Zamawiający: Gmina Miasto Świnoujście

Opinia techniczna stanu budynku przy ul. Wojska Polskiego 1/19 w Świnoujściu

Szczecin 26.04.2023

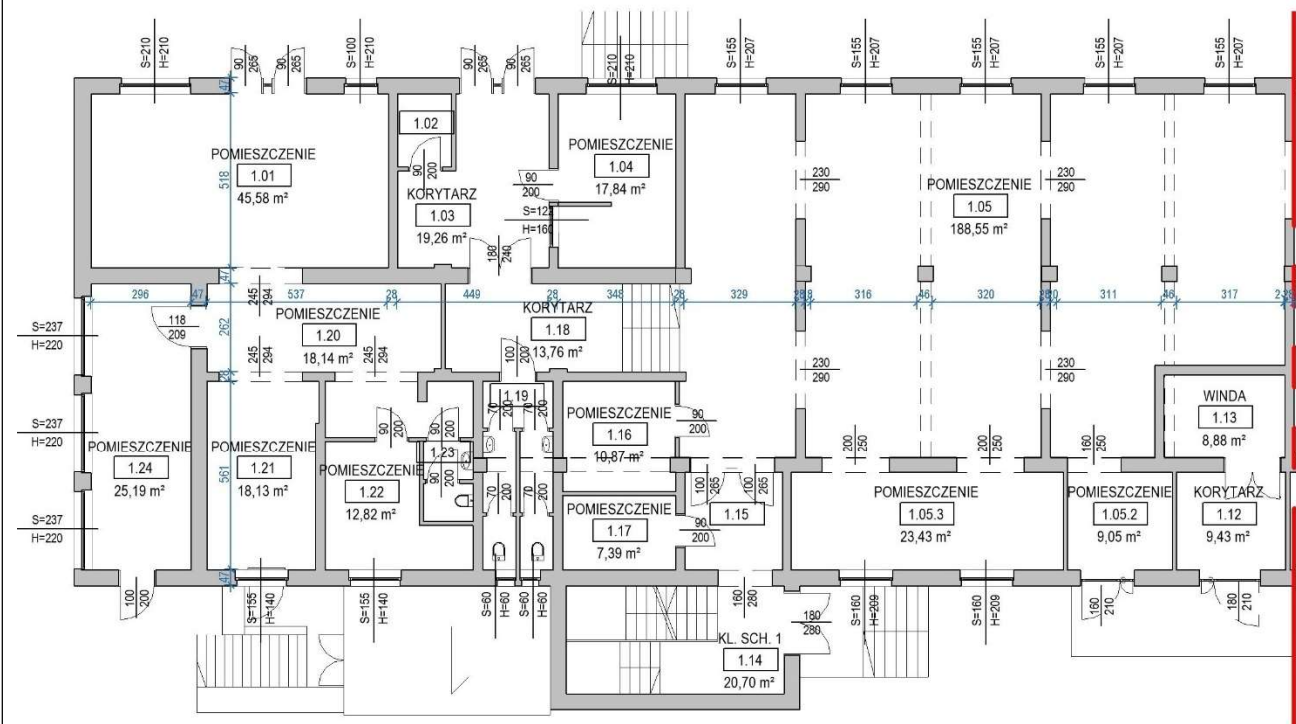
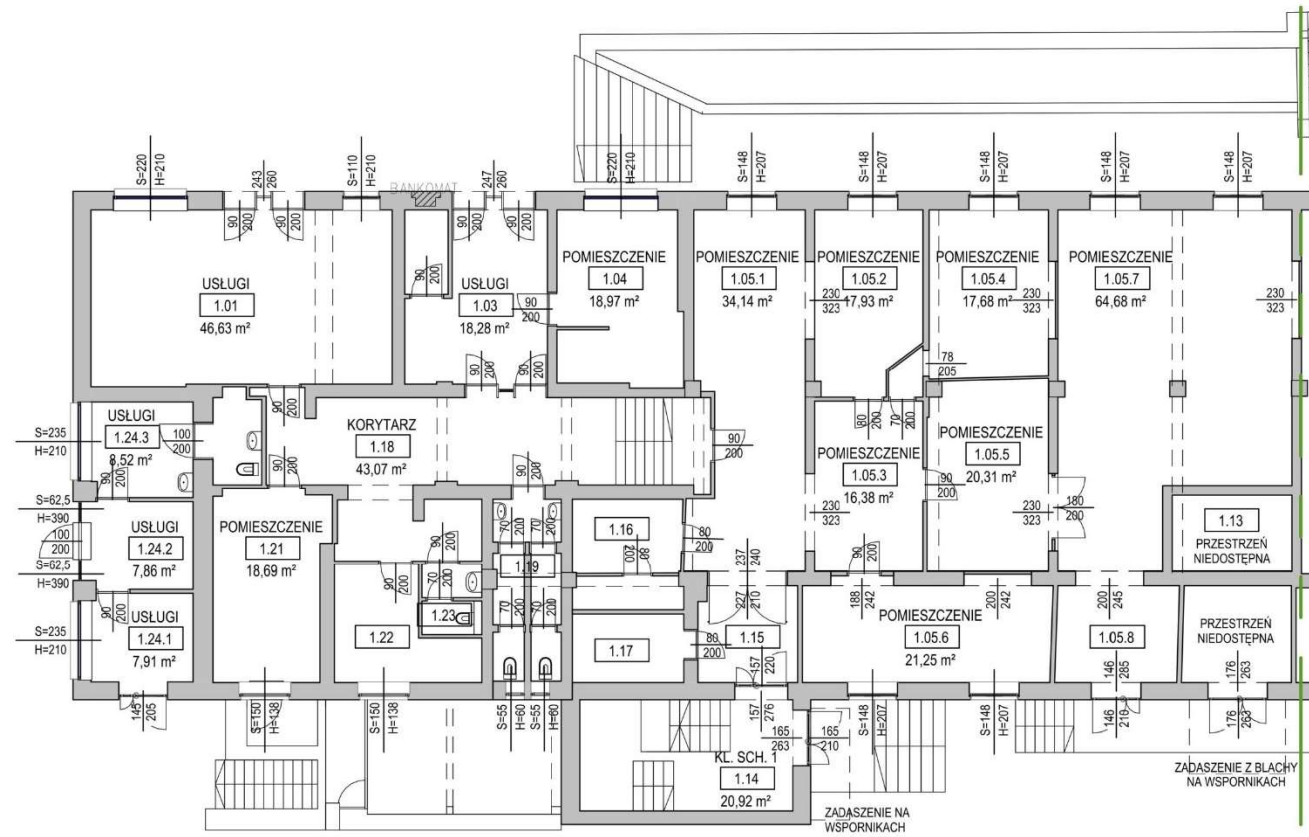
1. Wykaz zmian:	<p>1.Wykonanie ściany dzielącej pomieszczenie 1.02 (podział na pom.1.02 oraz pom. 1.03) [brak informacji w dokumentach];</p> <p>2.Wykonanie ściany dzielącej pomieszczenie 1.10 (podział na pom.1.05.2 oraz 1.12) [brak informacji w dokumentach];</p> <p>3.Wykonanie ściany dzielącej pomieszczenie 1.17 (podział na pom.1.22 oraz ubikację) [brak informacji w dokumentach];</p> <p>4.Wykonanie ściany dzielącej pomieszczenie 1.20 (podział na pom.1.20 oraz pom.1.18) [brak informacji w dokumentach];</p>

2. Ocena	<p>1.Powyższych zmian nie można sprawdzić z dokumentacją projektową, na podstawie której uzyskano decyzję o pozwoleniu na budowę z dnia 15.04.1994r. znak: ARB.VIII.7303-75/94</p>

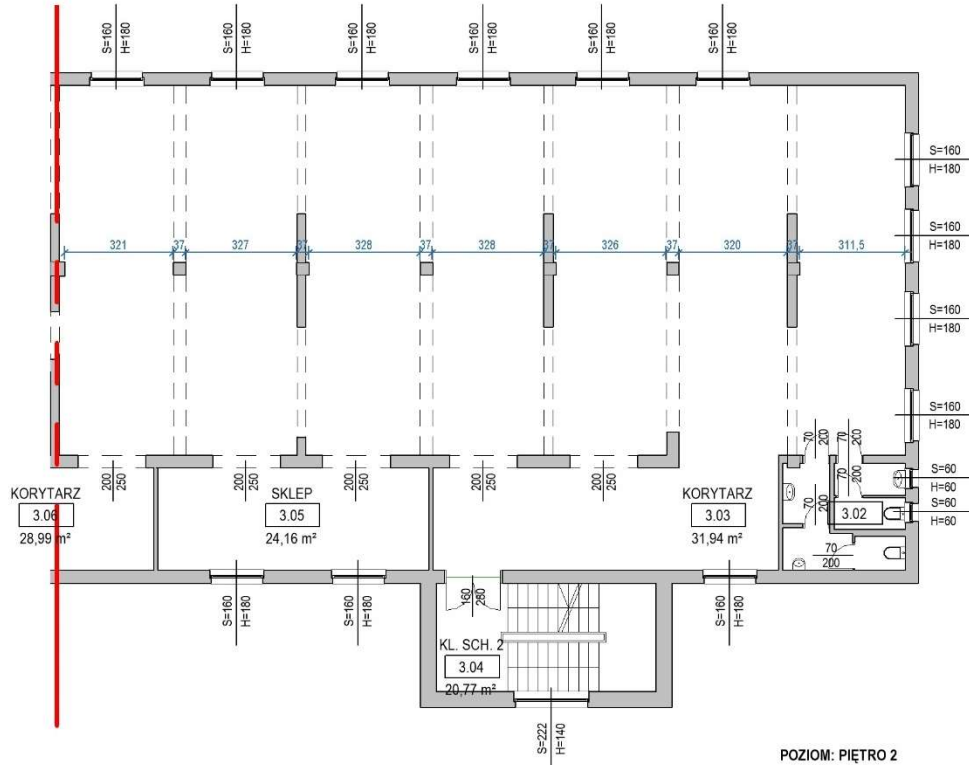
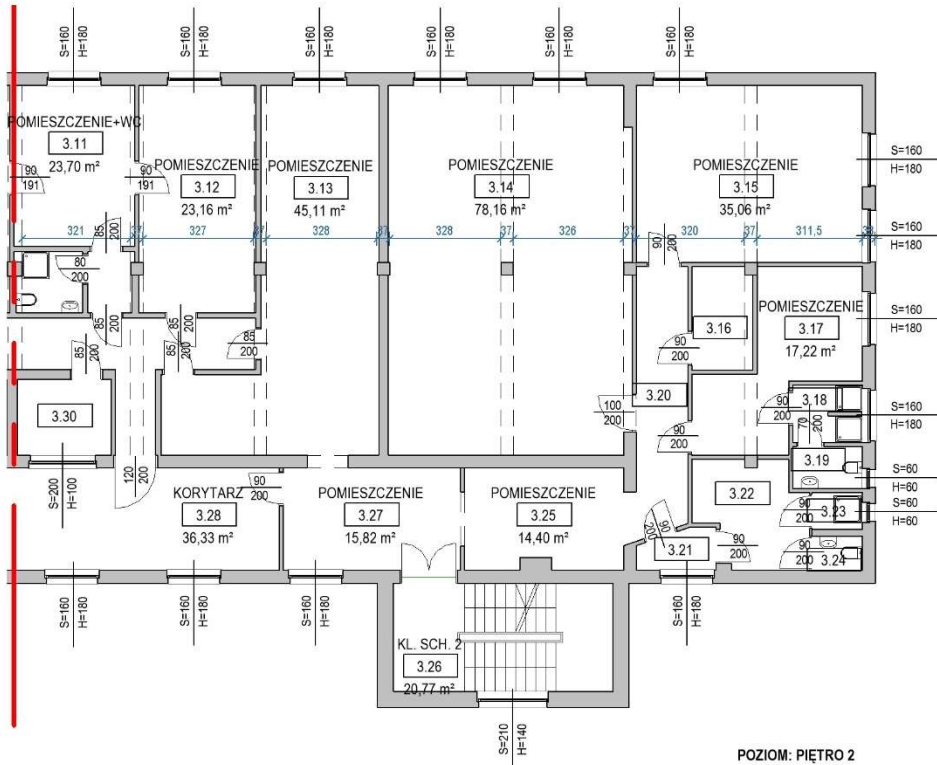
Lokalizacja: 2 Piętro		Porównanie dokumentacji archiwalnych 1994r, 2013r oraz inwentaryzacji opracowanej na podstawie skanu laserowego (stan obecny).	
POZIOM: PIĘTRO 2 SKALA: 1:200 INWENTARYZACJA 2013		POZIOM: PIĘTRO 2 SKALA: 1:200 INWENTARYZACJA 2023	
1. Wykaz zmian:	1.Podział pomieszczenia 3.05 na trzy pomieszczenia (3.05.1, 3.05.2, 3.05.3), przy czym pom. 3.05.3 zaadaptowano na łazienkę [brak dokumentacji projektowej]; 2.Z dwóch pomieszczeń 3.31 i 3.32 wydzielono trzy pomieszczenia (3.30, 3.31, 3.32)		
2. Ocena	1.Nie ma dokumentacji projektowej na powyższe zmiany.

Lokalizacja: 2 Piętro	Porównanie dokumentacji archiwalnych 1994r, 2013r oraz inwentaryzacji opracowanej na podstawie skanu laserowego (stan obecny).
	<div><p>POZIOM: PIĘTRO 2 SKALA: 1:200 INWENTARYZACJA 2013</p></div> <div><p>POZIOM: PIĘTRO 2 SKALA: 1:200 INWENTARYZACJA 2023</p></div>

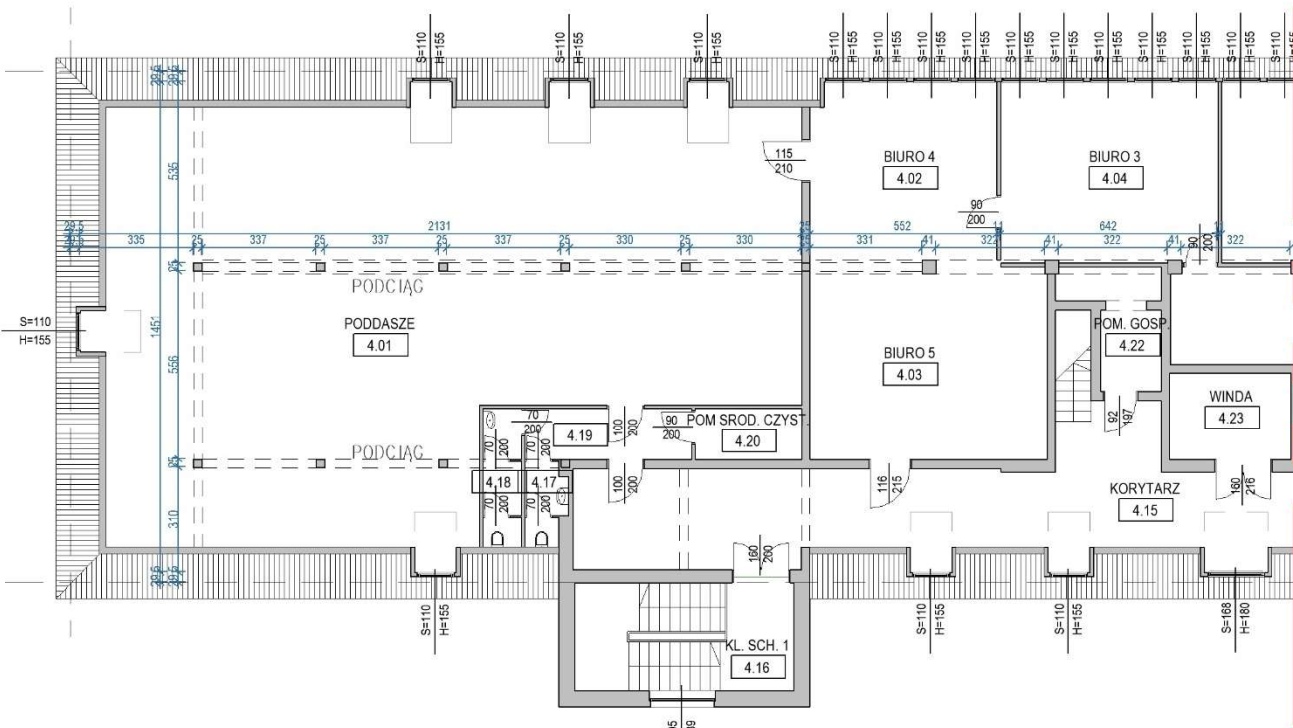
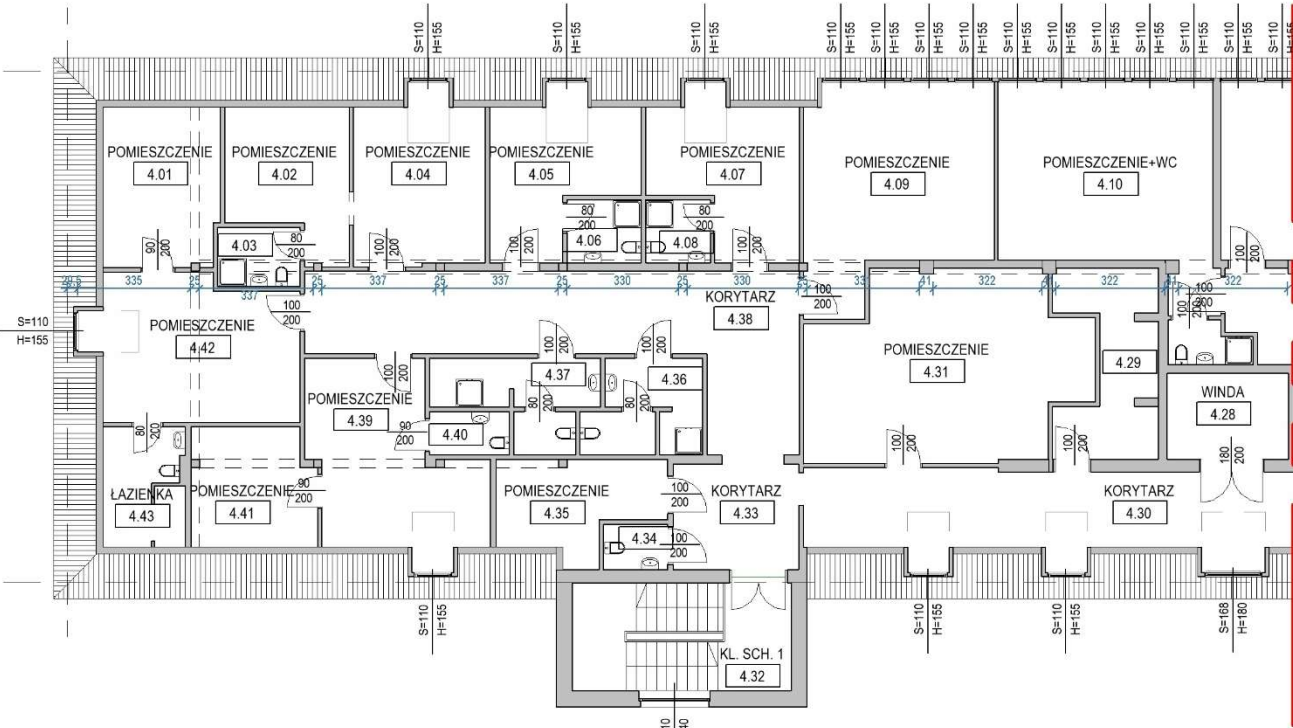
1. Wykaz zmian:	1.Powiększenie pomieszczenia 3.14 poprzez połączenie z pom. 3.15, 3.16, 3.17 na potrzeby sali treningowej [brak dokumentacji projektowej]; 2.Wykonanie otworu drzwiowego w wewnętrznej ścianie nośnej między pomieszczeniami 3.27.1 i 3.14 [brak dokumentacji projektowej]; 3.Podział pomieszczenia 3.13 na trzy pomieszczenia (3.13.1,3.13.2, 3.13.3) z jednym pom. 3.13.2 przynależnym do pomieszczenia 3.14 [brak dokumentacji projektowej]; 4.Podział pomieszczenia 3.28 na dwa – 3.28.1 i 3.28.2 [brak dokumentacji projektowej]; 5.Wykonanie otworu drzwiowego w wew. ścianie nośnej między pom. 3.13.3 a 3.28.2 [brak dokumentacji projektowej];

2. Ocena	1.Wskazane powyżej zmiany nie znajdują się w przekazanej dokumentacji projektowej.

Fot.K6

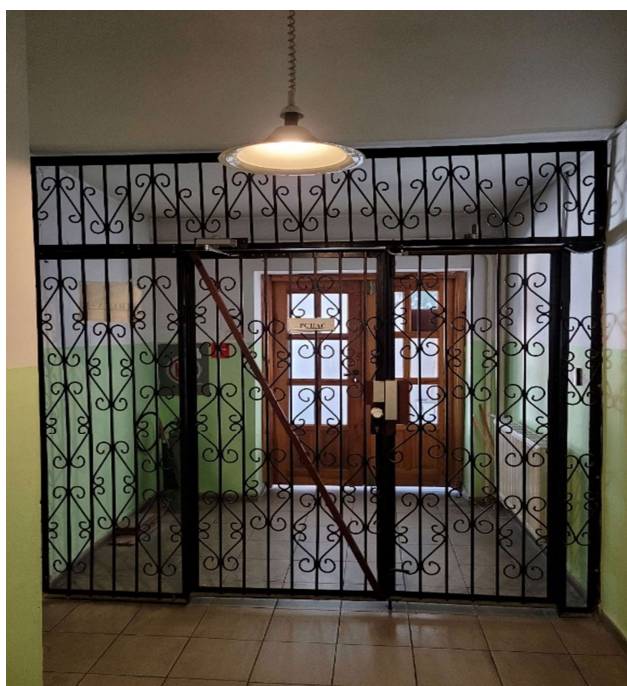
Opis: Na zdjęciu widoczne jest odspojenie tynku na suficie pod poddaszem na dylatacji. Przez dylatację przedostaje się woda.

Fot.K9

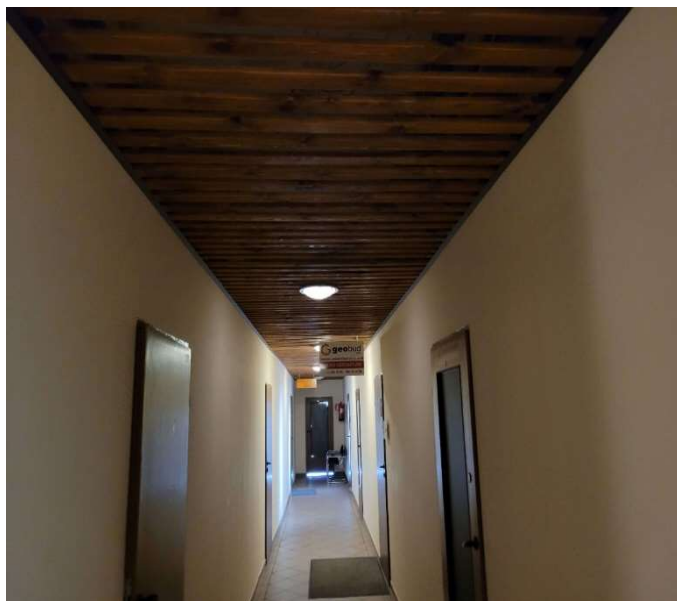
Opis: Na zdjęciu widoczna jest krata w korytarzu prowadzącym do zachodniej klatki schodowej. Krata znajduje się w drodze ewakuacyjnej.

Fot.E1

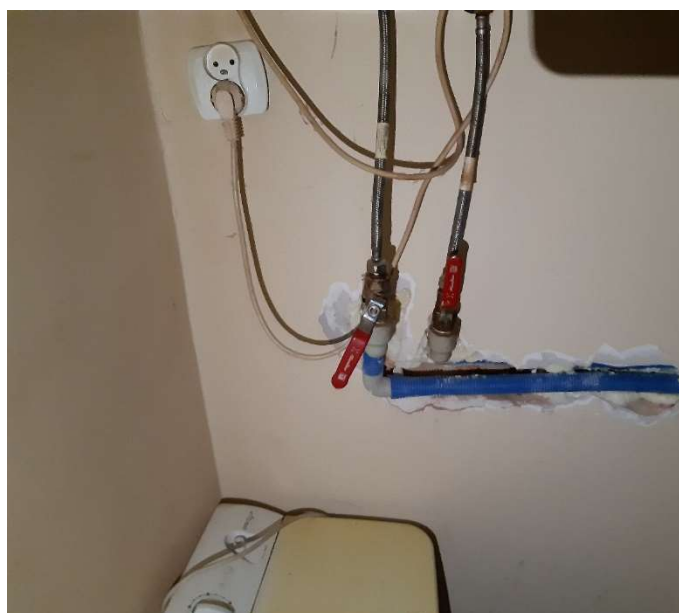
Opis: Niewłaściwy sposób prowadzenia instalacji w bezpośredniej bliskości instalacji wodnych.

Fot.E10

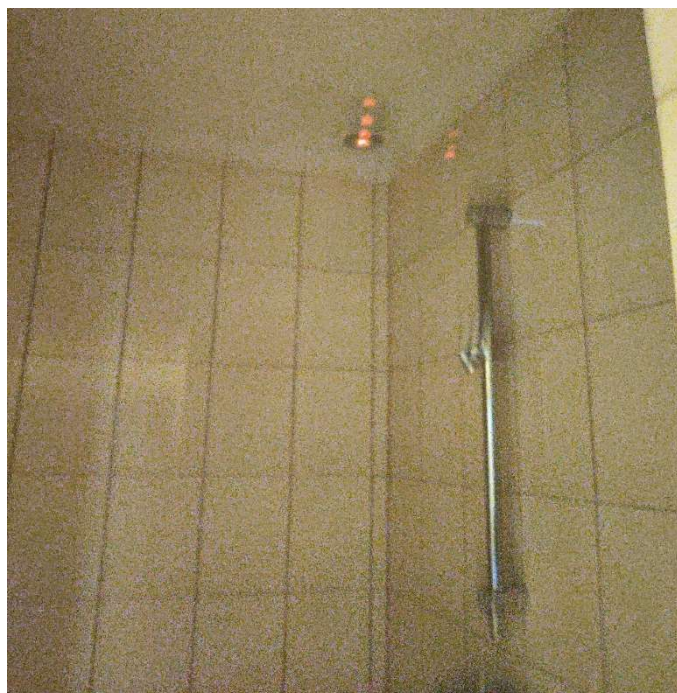
Opis: Poszczególni najemcy aranżowali dowolnie instalację elektryczną przysposabiając ją do własnych potrzeb.

Fot.E18

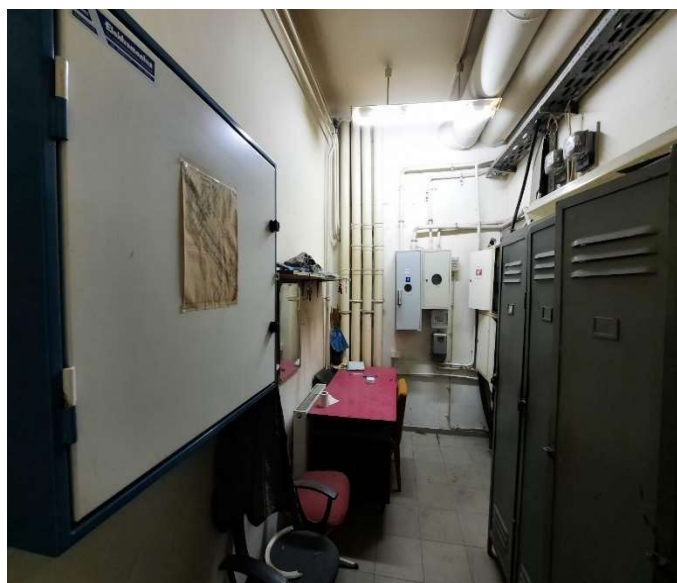
Opis: W częściach wspólnych ogólnodostępne, otwarte rozdzielnice z niewłaściwie zabezpieczonymi przewodami pod napięciem.
